Kamremssats CT 1077K2/WP2 för Opel, Alfa, Fiat, Saab, Chevrolet, olika 1.6/1.8-modeller fr.o.m. 2003

Bild 3 Variant 2 – dra ut låsstiftet när remmen är monterad

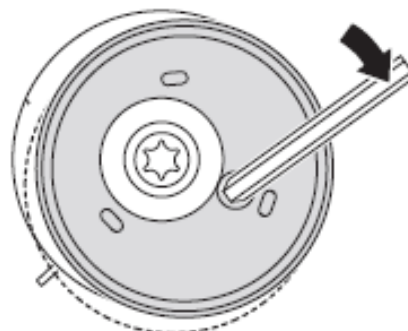
Variant 2

I versionen med låsstift dras låsstiftet ut först när remmen har monterats.

Även här justeras remspänningen automatiskt.
